平成 30 年 6 月 20 日
日本原子力発電株式会社

東海第二発電所 非常用海水ポンプ用電路の敷設に伴う新規制基準の適合性について

第2.4-8図 海水ポンプ室ケーブル点検口浸水蓋防止蓋概念図

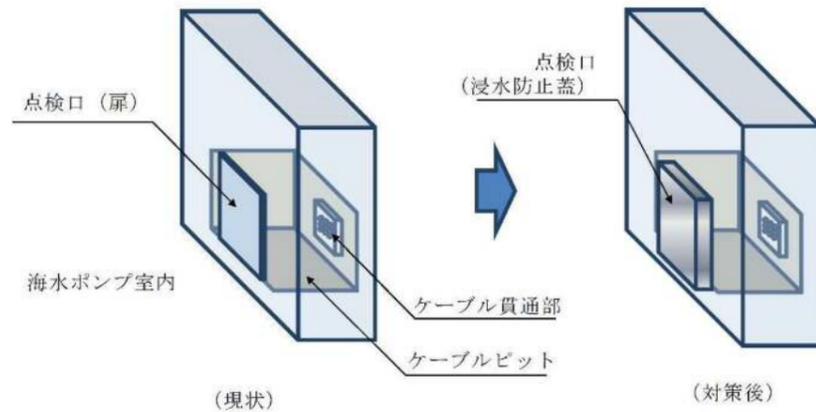
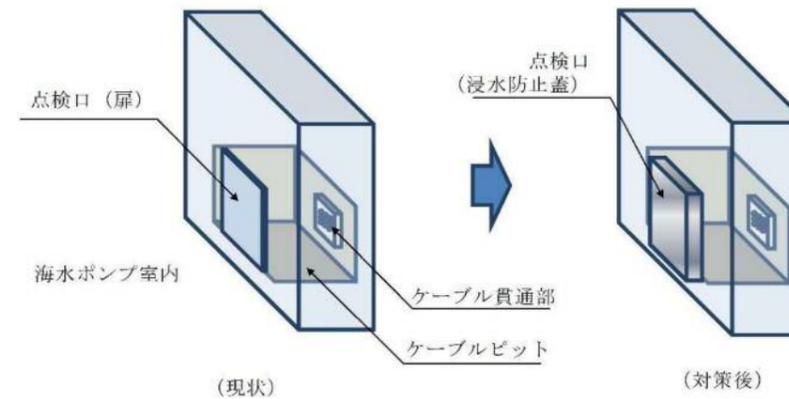
また、構内排水路は敷地内(防潮堤内側)の降雨量127.5mm/h以上を排水できる設計とすることから、T.P.+3mの敷地に設置された浸水防護重点化範囲である海水ポンプ室及び非常用海水系配管(T.P.+3m側)への影響はない。また、海水ポンプ室のケーブル点検用の開口部には浸水防止蓋を設置し、貫通部には止水処置を行うことから、海水ポンプ室廻りに溢水が流入した場合においても浸水防護重点化範囲への影響はない。第2.4-8図に海水ポンプ室ケーブル点検口浸水防止蓋の概念図を示す。なお、非常用海水ポンプ用電路の電線管については、端部の止水処置を行うとともに、水密構造とし、津波及び溢水の影響を受けない設計とする。
